OGGETTO: APPROVAZIONE DELL'INTEGRAZIONE AL PROGETTO DI INSTALLAZIONE DELLE N.2 PET CT AFFIDATE CON DELIBERAZIONE N.25 DEL 20 GENNAIO 2022

Progetto Esecutivo	Elaborato:		
Scala	Relazione Generale delle opere aggiuntive		
PE_INT_01

RELAZIONE GENERALE DEL PROGETTO INTEGRATIVO

Adeguamento Barriere protezionistiche per la Schermatura dei locali Somministrazione/attesa calda (UPTAKE) della sezione PET/CT della UOSD Medicina Nucleare al fine di aumento del numero di esami PET/CT.

Fig.1

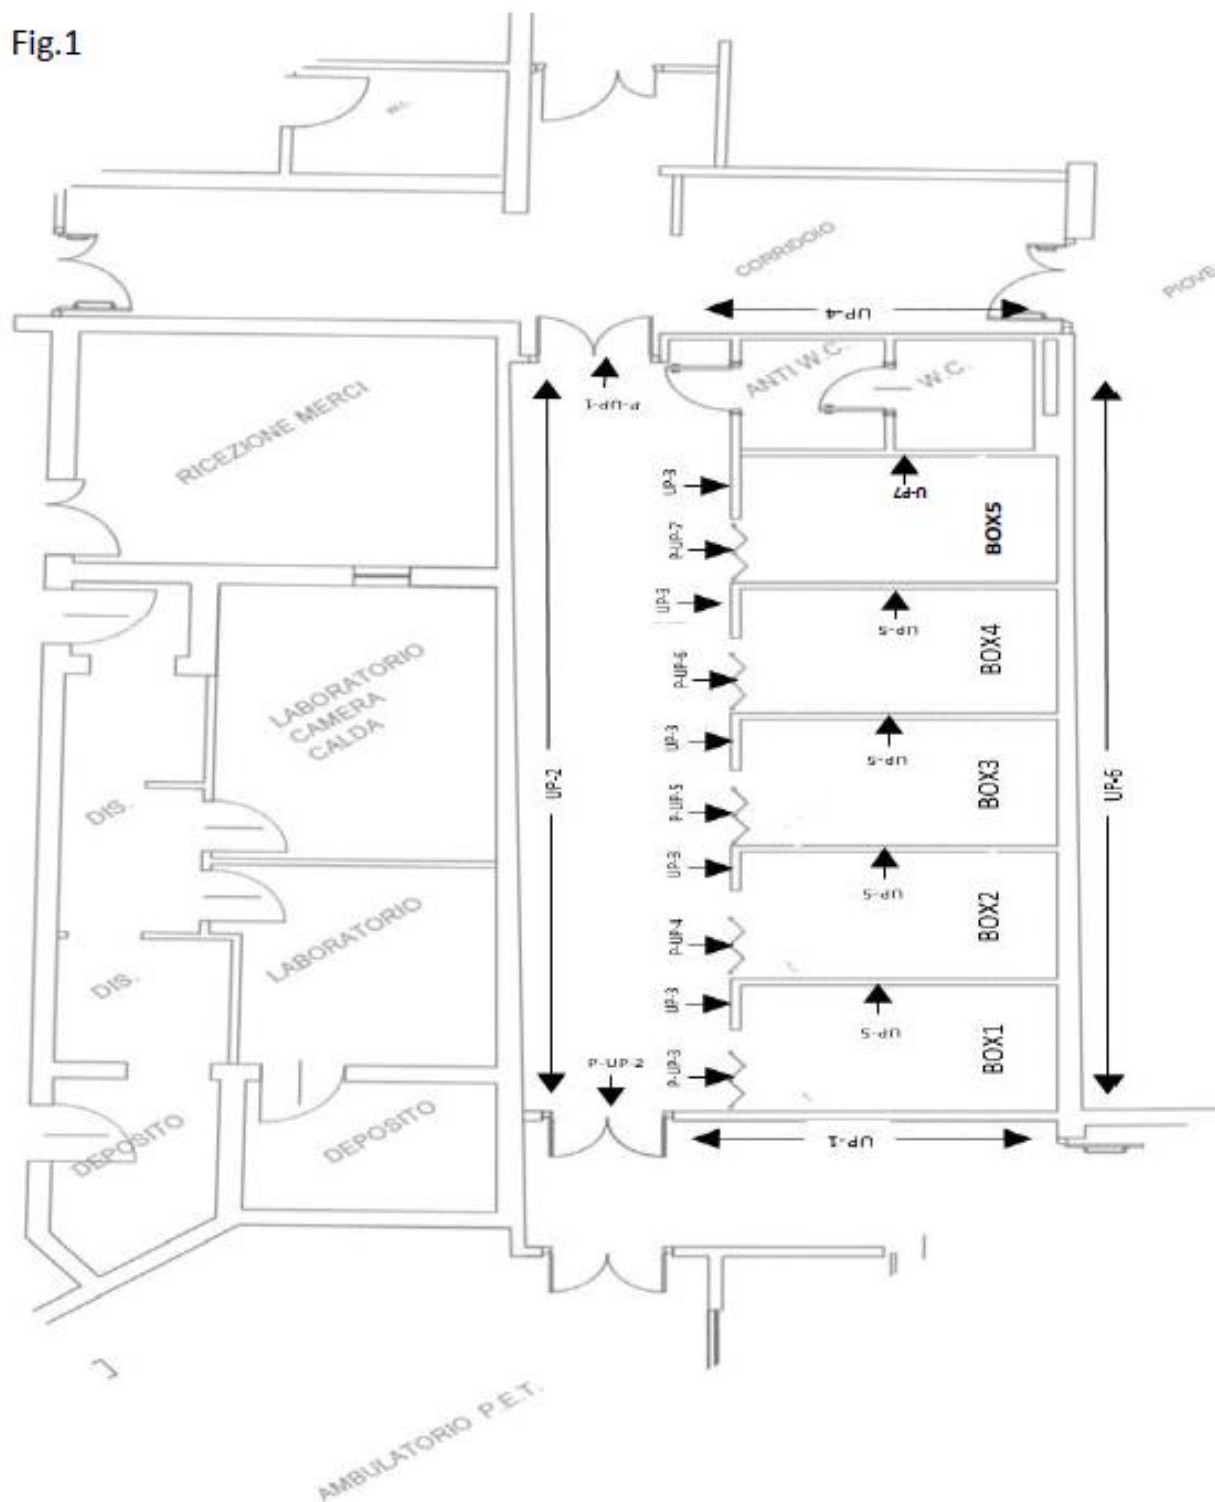
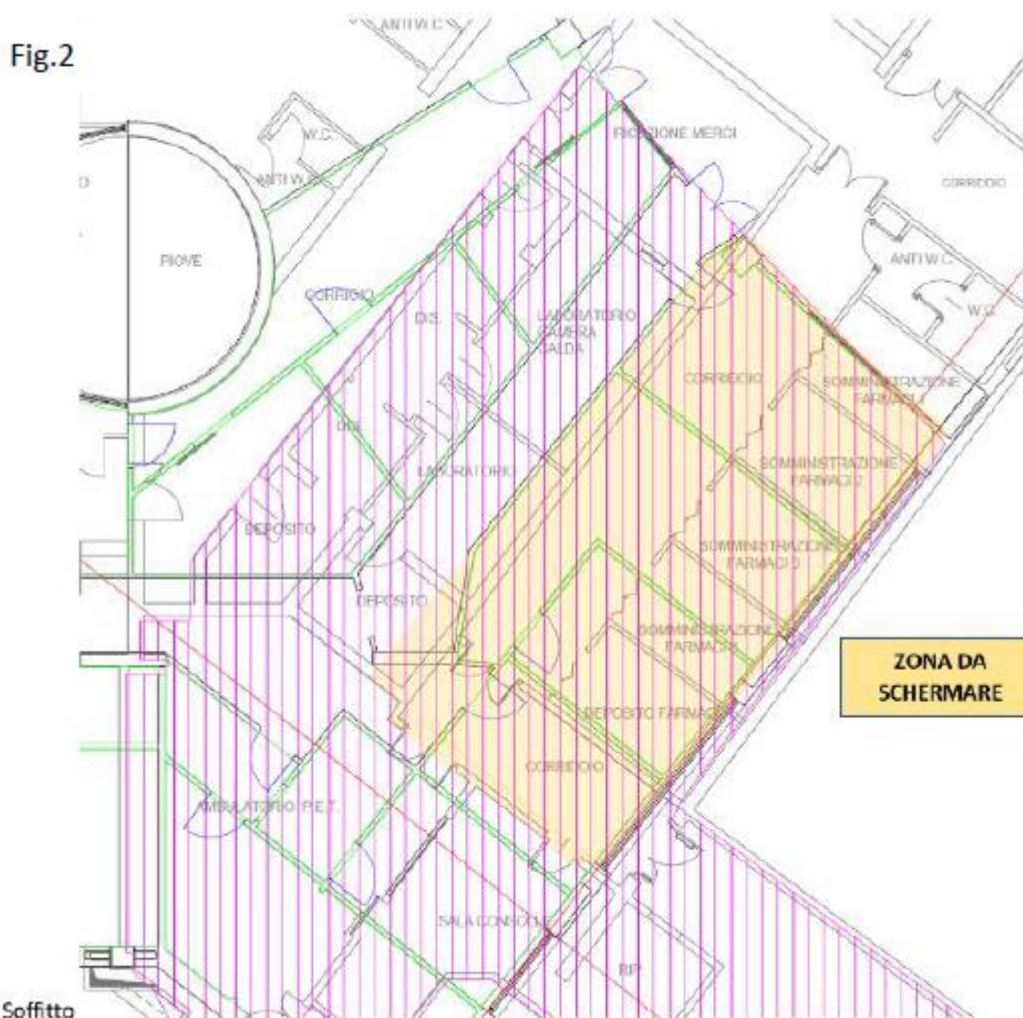
Chiaramente l'aumento delle radioprotezioni non investe solo le sale PET/CT, dovendo aumentare anche le somministrazioni sarà necessario schermare maggiormente anche i box somministrazione la cui planimetria è di seguito riportata:

Per i box somministrazione l'esperto in radioprotezioni ha previsto l'incremento delle radioprotezioni ai paramenti orizzontali e verticali secondo lo schema di seguito descritto:

- Soffitto: dovrà essere schermato, per tutta l'area in arancione visibile in Fig. 2, con ulteriori 14 mm di Piombo. Tale spessore quindi si aggiungerà ai già presenti 4 mm di Piombo e 8 cm di calcestruzzo;
- Pavimento: Non necessita di alcuna schermatura;
- Parete "UP-1": dovranno essere aggiunti 4 mm di piombo a partire da 2.65 m di altezza fino al soffitto. Inoltre si dovranno ulteriormente aggiungere altri 5 mm di piombo per tutta l'altezza e larghezza della parete (alla fine la parete dovrà risultare schermata con 9 mm di piombo fino al soffitto);
- Parete "UP-2": dovranno essere aggiunti 4 mm di piombo da 2.65 m di altezza fino al soffitto;
- Pareti "UP-3": dovranno essere schermate con 5 mm di piombo interamente fino al soffitto;
- Parete "UP-4": Non necessita di schermatura aggiuntiva;

- Pareti "UP-5": dovranno essere aggiunti 4 mm di piombo a partire da 2.65 m di altezza fino al soffitto;
- Parete "UP-6": Non necessita di schermatura aggiuntiva;
- Parete "UP-7": Non necessita di schermatura aggiuntiva;
- Porte "P-UP-1" e "P-UP-2" : Non necessitano di ulteriori schermature;
- Porte da "P-UP-3" a "P-UP-7": dovranno essere schermate con uno spessore di 5 mm di piombo.

- **Parete "UP-1"**: dovranno essere aggiunti 4 mm di piombo a partire da 2.65 m di altezza fino al soffitto. Inoltre si dovranno ulteriormente aggiungere altri 5 mm di piombo per tutta l'altezza e larghezza della parete (alla fine la parete dovrà risultare schermata con 9 mm di piombo fino al soffitto);
- **Pareti "UP-3"**: dovranno essere schermate con 5 mm di piombo interamente fino al soffitto;
- **Porte da "P-UP-3" a "P-UP-7"**: dovranno essere schermate con uno spessore di 5 mm di piombo.

La parete che divide i box di somministrazione dal connettivo sarà demolita e ripristinata con una diversa distribuzione delle porte di accesso, oltre ciò si procederà all'innesto all'interno di essa con profili scatolari di 80x40x3mm posti ogni 50cm lungo la parete, al fine di sostenere sia il peso delle schermature in piombo che le porte, anch'esse schermate con 5mm di piombo.

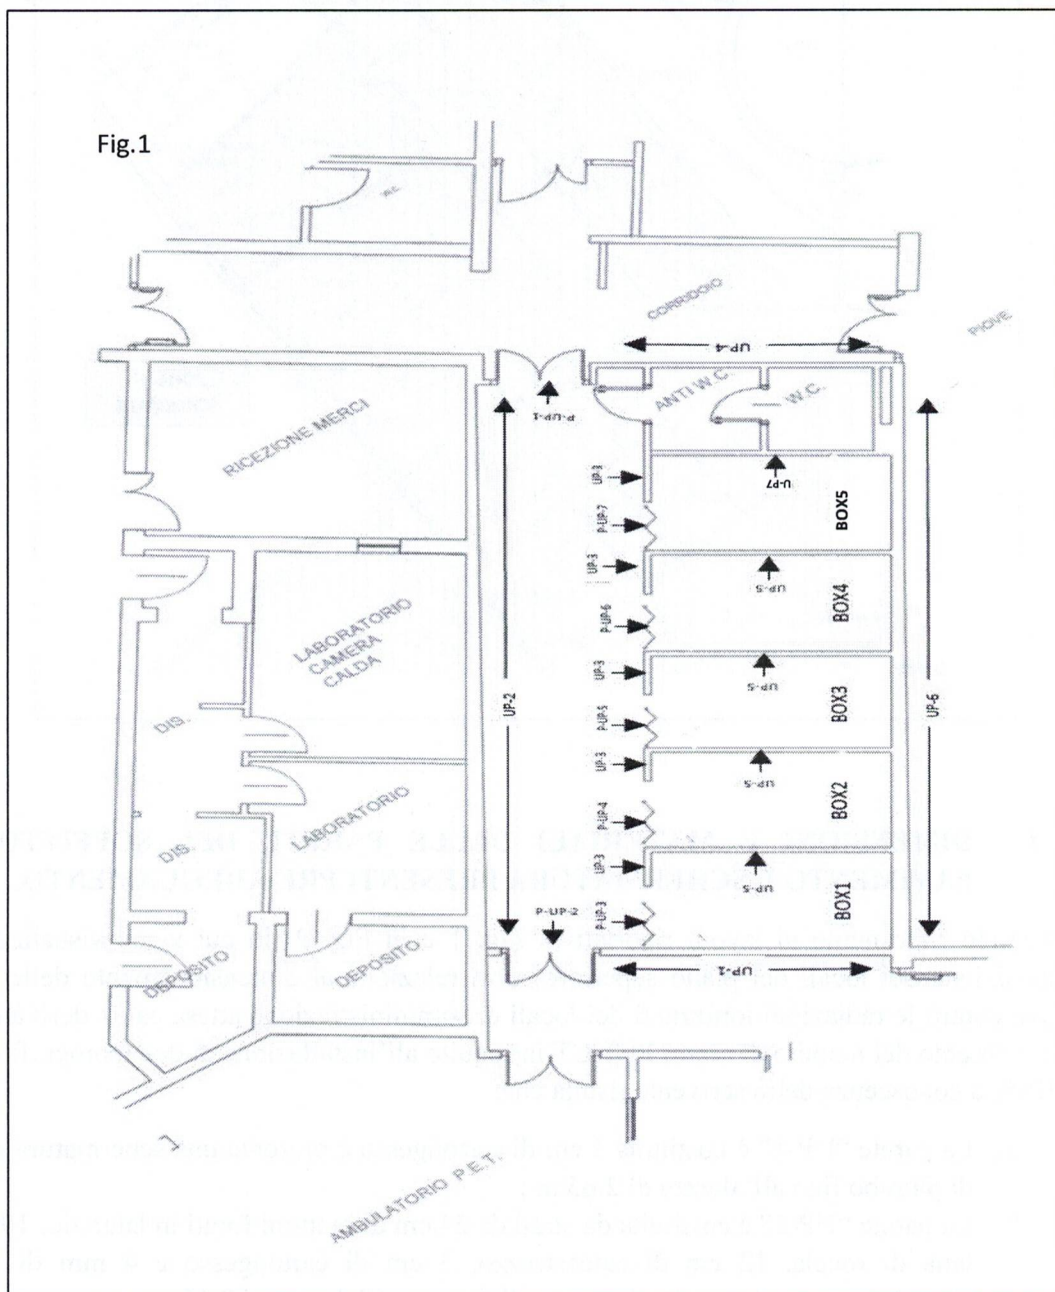
- f) La parete “UP-6”, confinante con il locale “VASCHE” per lo stoccaggio reflui radioattivi, risulta costituita da 30 cm di cemento armato. Tale informazione è stata desunta dalla relazione tecnica di radioprotezione a corredo di istanza di aggiornamento del Nulla Osta di Categoria B, redatta in data 11/01/2018 dal precedente Esperto di Radioprotezione, Dott.ssa Lidia Strigari;

- g) Il soffitto dei locali “somministrazione/attesa calda PET” ha uno spessore di 40 cm ed è costituito da predalles con intradosso di 5 cm di calcestruzzo e una soletta collaborante di 3 cm dello stesso materiale, con all’interno polistirolo espanso. Tale soffitto, la cui distanza tra intradosso e pavimento è pari a 4 m, è schermato con uno spessore di 4 mm di Piombo;

- h) Il pavimento non presenta alcuna schermatura contro le radiazioni e i locali sottostanti risultano inaccessibili;
- i) Le porte “P-UP-1” e “P-UP-2” risultano schermate con 2 mm di piombo;

- j) Le porte “P-UP-3”, “P-UP-4”, “P-UP-5”, “P-UP-6” e “P-UP-7” sono in legno senza nessuna schermatura;

- i. **Soffitto:** dovrà essere schermato, per tutta l’area in arancione visibile in Fig. 2, con ulteriori 14 mm di Piombo. Tale spessore quindi si aggiungerà ai già presenti 4 mm di Piombo e 8 cm di calcestruzzo;

- ii. **Pavimento:** Non necessita di alcuna schermatura;
- iii. **Parete “UP-1”:** dovranno essere aggiunti 4 mm di piombo a partire da 2.65 m di altezza fino al soffitto. Inoltre si dovranno ulteriormente aggiungere altri 5 mm di piombo per tutta l’altezza e larghezza della parete (alla fine la parete dovrà risultare schermata con 9 mm di piombo fino al soffitto);

- iv. **Parete “UP-2”:** dovranno essere aggiunti 4 mm di piombo a partire da 2.65 m di altezza fino al soffitto;
- v. **Pareti “UP-3”:** dovranno essere schermate con 5 mm di piombo interamente fino al soffitto;

- vi. **Parete “UP-4”:** Non necessita di schermatura aggiuntiva;
- vii. **Pareti “UP-5”:** dovranno essere aggiunti 4 mm di piombo a partire da 2.65 m di altezza fino al soffitto;

- viii. **Parete “UP-6”:** Non necessita di schermatura aggiuntiva;
- ix. **Parete “UP-7”:** Non necessita di schermatura aggiuntiva;
- x. **Porte “P-UP-1” e “P-UP-2” :** Non necessitano di ulteriori schermature;

- xi. **Porte da “P-UP-3” a “P-UP-7”:** dovranno essere schermate con uno spessore di 5 mm di piombo.

Una volta completate le schermature delle pareti, non ci dovrà essere la presenza di soluzioni di continuità tra la schermatura stessa e il soffitto. In tal senso, dovrà essere realizzata una sovrapposizione di almeno 2 cm tra schermatura in piombo delle pareti e l'intradosso del soffitto.

Barriere protezionistiche per utilizzo di due nuovi Tomografi PET/CT SIEMENS della UOSD Medicina Nucleare

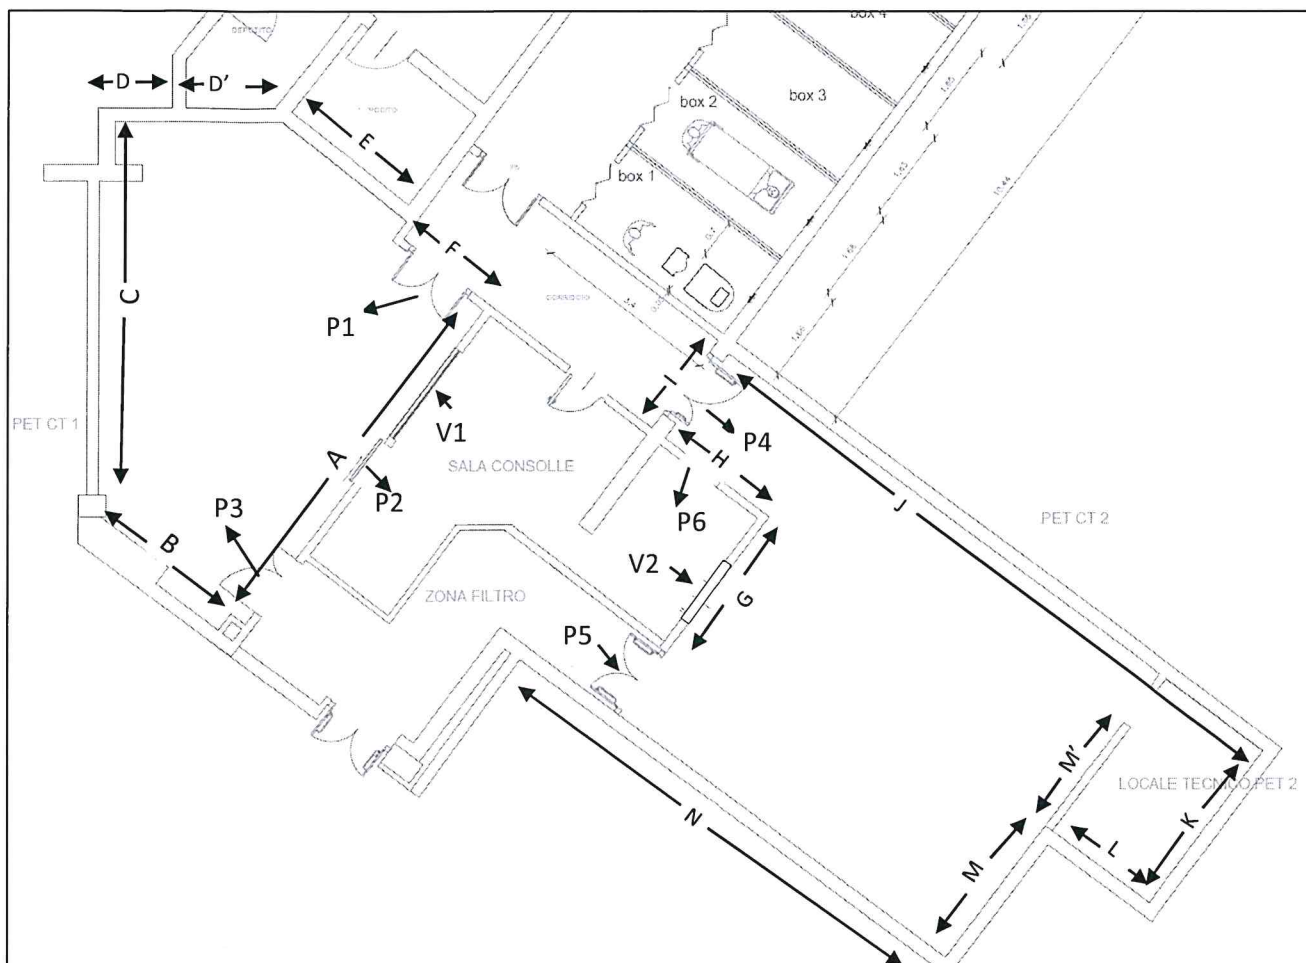
Facendo riferimento al layout qui sopra e in relazione al dimensionamento delle barriere protettive contro le radiazioni ionizzanti derivanti dall'utilizzo Tomografi PET/CT di cui all'epigrafe, a conoscenza dello scrivente risulta che:

- Le pareti A, B, C e D, D', E, E' ed F, delimitanti la sala diagnostica PET/CT1 e le pareti G, H, I e J, delimitanti la sala diagnostica PET/CT2 sono costituite da pannelli in gesso, lana di roccia 5 cm schermati con uno spessore di 4 mm di piombo (Pb) fino ad una altezza di 2.7 m.;
- Le pareti K, L, M e N, delimitanti la sala diagnostica PET/CT2 sono costituite da calcestruzzo armato dello spessore di 30 cm senza ulteriore schermatura aggiunta;
- Le pareti M' è costituita da cartongesso non schermato dello spessore di 12 cm;
- Le porte P1 e P2, P3, P4 e P5 sono schermate con uno spessore di Pb di 2 mm di Pb;

- e) Le visive di entrambe le sale diagnostiche risultano schermate con 4mm di Pb equivalente;
- f) Il soffitto della Sala PET/CT1 ha uno spessore di 40 cm ed è costituito da predalles con intradosso di 5 cm di calcestruzzo e una soletta collaborante di 3 cm dello stesso materiale con all'interno polistirolo espanso. Tale soffitto, la cui distanza tra intradosso e pavimento è pari a 4 m, è schermato con uno spessore di 4 mm di Pb;

- g) Il soffitto della Sala PET/CT2 ha uno spessore di 40 cm ed è costituito da predalles con intradosso di 5 cm di calcestruzzo e una soletta collaborante di 3 cm dello stesso materiale con all'interno polistirolo espanso. Tale soffitto, la cui distanza tra intradosso e pavimento è pari a 3.7 m risulta inaccessibile e non presenta alcuna schermatura aggiuntiva;

- i. Il soffitto dovrà essere schermato ulteriormente per tutta l'area sovrastante la sala diagnostica PET/CT1 con ulteriori 6 mm di Pb. Si richiama l'attenzione sulla porzione di soffitto che risulta in comune con la sala 33 della UOSD Ingegneria Clinica e Sistemi Informatici sovrastante. Per quest'ultima si dovrà assicurare la corretta schermatura con complessivi 10 mm di Pb. Più specificamente 4 mm di Pb che **dovrebbero** essere presenti più gli aggiuntivi 6 mm Pb qui prescritti;

- ii. Le pareti A, B, C e D, D', E, E', ed F risultano idonee per la schermatura dei locali adiacenti la sala diagnostica. Al fine di garantire una corretta protezione per gli uffici sovrastanti e decentrati rispetto alla sala diagnostica in questione, sarà necessario schermare tutte le pareti sopra elencate (ad eccezione della parete B) a partire da 2.7 m di altezza fino al soffitto con uno spessore di 4 mm di Pb;

1. *per il soffitto della sala PET/CT1*: 6 mm di Pb;
2. *per le pareti della sala PET/CT1*: 4 mm a partire da 2.7 m di altezza fino al soffitto.

Non ci dovrà essere la presenza di soluzioni di continuità tra la schermatura delle pareti e quella del soffitto per quanto riguarda la sala diagnostica PET/CT1 una volta completate le schermature a partire dai 2.7 m di altezza. In tal senso, dovrà essere realizzata una sovrapposizione di almeno 2 cm tra schermatura in Pb delle pareti e il soffitto.
